SECRETARIA MUNICIPAL DE MEIO AMBIENTE  
RELATÓRIO DE VISTORIA

<b>Processo nº 6594/2020</b>		Data/hora: 01/10/2020 às 11:00h
Requerente: Hélio de Souza		CPF: 553.204.149-00
Empreendimento/ Código da Atividade: 4313-4/00 Obras de terraplenagem – Corte e aterro.		Loteamento: Alto das Palmeiras
Local: Rua José da Rosa Couto, nº 134, Casimiro de Abreu – RJ.		Tel: (22) 99292-5263
<input type="checkbox"/> Área Pública <input checked="" type="checkbox"/> Área Particular		Outros: -----
Possui Licença: <input type="checkbox"/> sim <input type="checkbox"/> não		
LPI <input type="checkbox"/> - CA <input type="checkbox"/>		
Lote <input type="checkbox"/> fechado <input checked="" type="checkbox"/> aberto no momento da vistoria		Acompanhada pelo proprietário <input type="checkbox"/> sim <input checked="" type="checkbox"/> não
Coordenadas UTM: 23 K 788712.00 m E; 7511352.00 m S

**FIGURA:** Registro da Vistoria. Platôs existentes em que se pretende

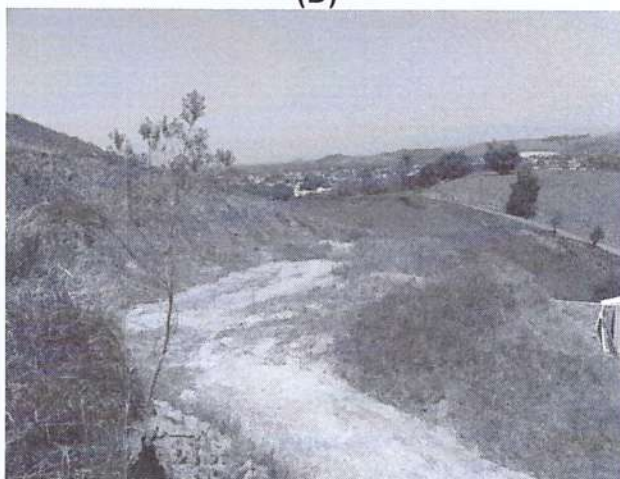
Em vistoria constatou-se que o talude encontra-se com processos erosivos, já existindo os platôs necessitando apenas de acerto, devendo ser realizada a estabilização do talude com plantio de gramíneas. De acordo com o projeto apresentado a intervenção objetivará diminuir a inclinação existente.

Não foram observados corpos hídricos, nem vegetação significativa a ser suprimida.
